Vyřizuje / linka: Mgr. Šindelářová / +420 378 037 493 Plzeň 11. 6. 2020
Naše spis. značka: VZ/2/2020
Naše č.j.: 1113/ÚGŘ/Šnd/PMDP/2020

Věc: VYSVĚTLENÍ A ZMĚNA ZADÁVACÍ DOKUMENTACE č. 19

Název veřejné zakázky: REKONSTRUKCE VOZOVNY SLOVANY PLZEŇ,
SLOVANSKÁ ALEJ 35

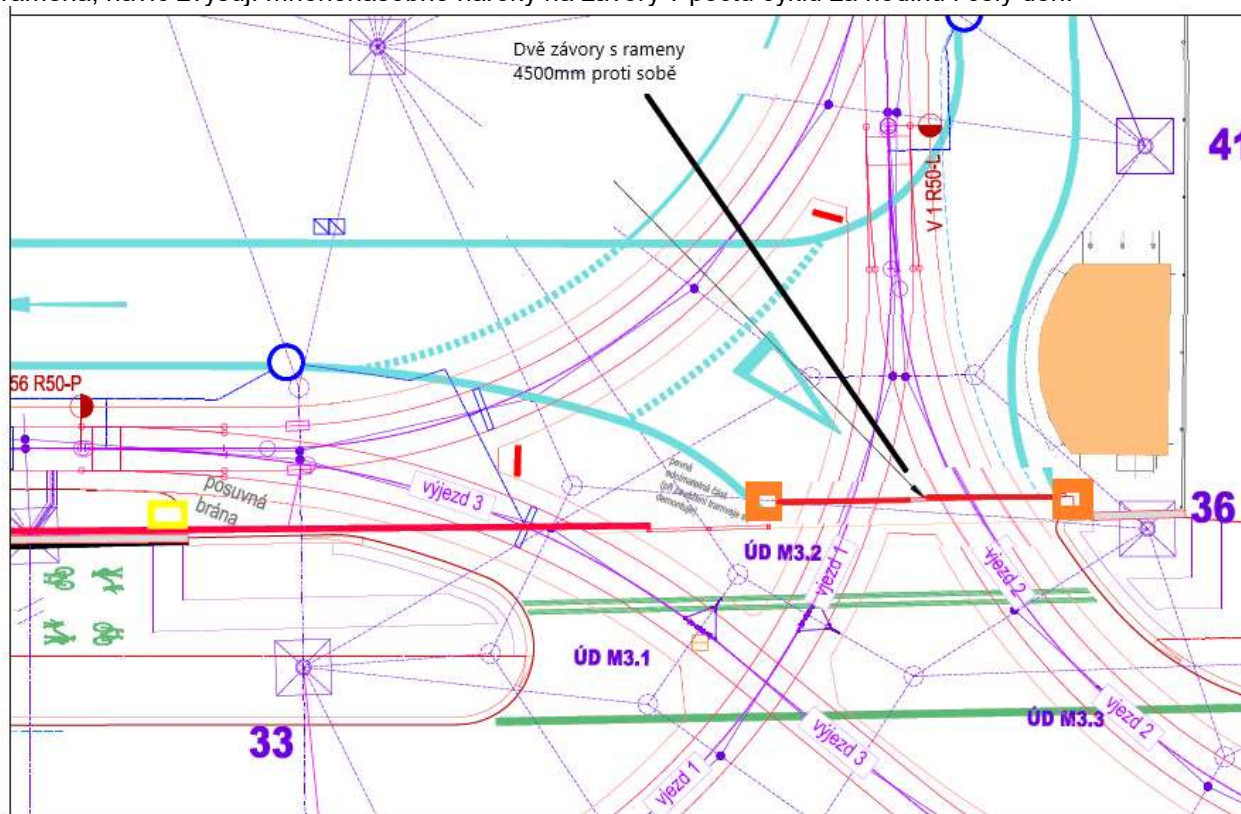
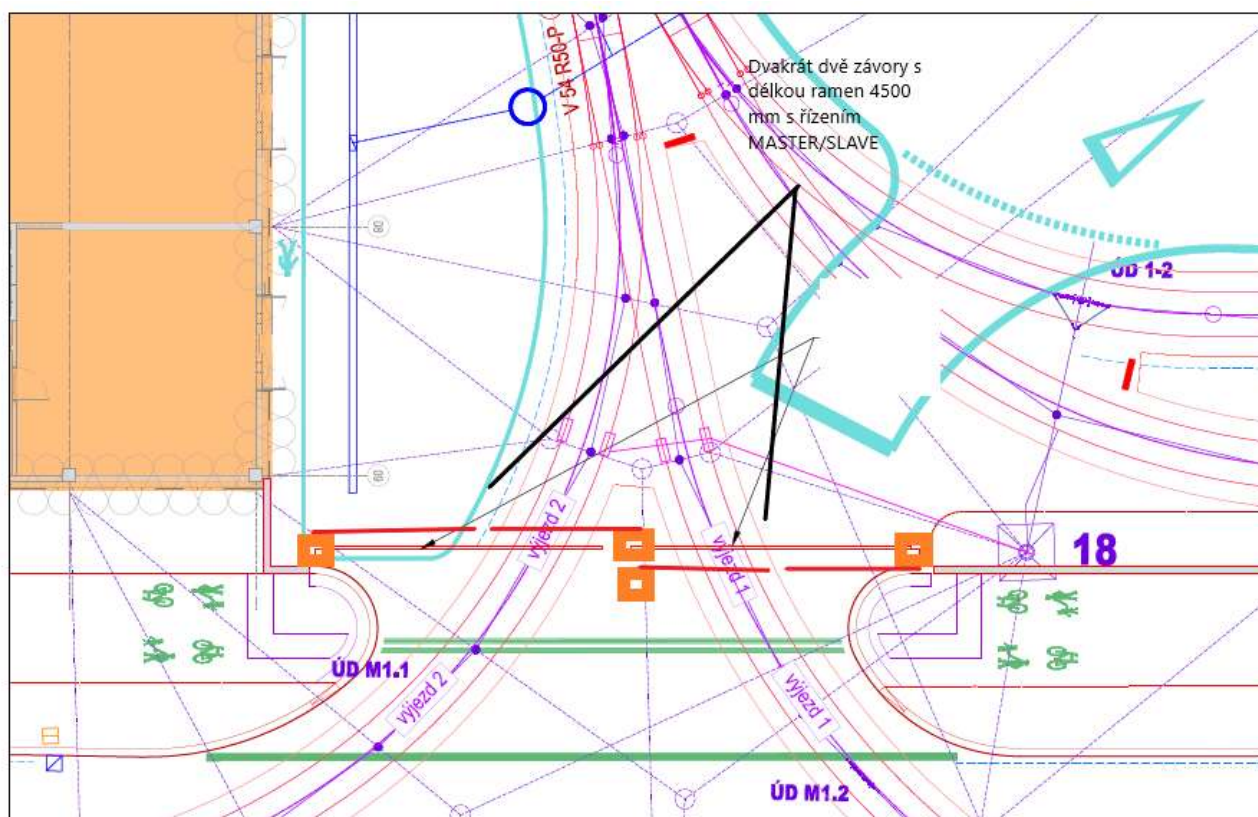
2. Ve fasádě halových objektů SO ODT 03.1, SO OUT 02 a SO VST 01 – výkresy pohledů – je znázorněno světle šedou barvou oplechování atik a svislých spar fasádních panelů hliníkovým plechem v RAL 9006. V řezech a detailech je atika znázorněna jako fasádní panel. V rámci rozpočtu jsme nenašli žádnou položku oplechování atiky hliníkovým plechem. Prosím o doplnění informace, zda objednatel chce atiky na výšku cca 0,7m opravdu oplechovat hliníkovým plechem RAL 9006 a pokud ano pak žádáme o doplnění detailu a nebo zda chce pouze změnit RAL panelu.

3. Dále co se týče oplechování svislých spar panelů je standartní tento prvek dodávat v lakovaném pozinku RŠ 300mm. Jelikož nelze nikde toto oplechování nalézt v detailech, ale odhadem je tento plech v pohledu zakreslen s RŠ700mm, žádáme o informaci jak má tento prvek vypadat. Může to mít zásadní vliv na architektonický vzhled budovy.

ad 2,3 Arch. řešení: Jedná se o architektizované atypické haly v městském parteru (vzájemná provázanost s řešením objektu PAB v jednom areálu). Popisované konstrukce tvoří olemování jednotlivých modulů hal v předepsaných rozměrech a materiálech uvedených na výkresech. Nejedná se o typové řešení standartních montovaných hal. Pro lepší představu přikládáme 3D vizualizace.

ad 2,3 Stavební řešení: Je uvažováno, že veškeré fasádní oplechování je dodávka firmy, která bude provádět fasádu z „panelů“ (proto není vykázáno v tabulkách), haly nejsou symetrické jak „po výšce“ tak půdorysně

takže jsme vždy vycházeli z min/max velikosti panelů a „zbytky“ (lemování) se oplechovávají + TI (zde se vycházelo z požadavků architekta) tedy např. v det1 atiku tvoří panel a je třeba upravit barvu, profilaci a materiál plechu (dle pohledů), jinde je atika oplechována...svislé spáry nejsou vždy stejné RŠ se mění „jak to vyjde“...podrobné řešení vzejde z realizační dokumentace konkrétního dodavatele.

Podstata fasády je taková, že fasádní panely mají plech profilovaný v jedné barvě, lemování (zbytky) a svislé spáry mají plech hliníkový hladký v barvě druhé.
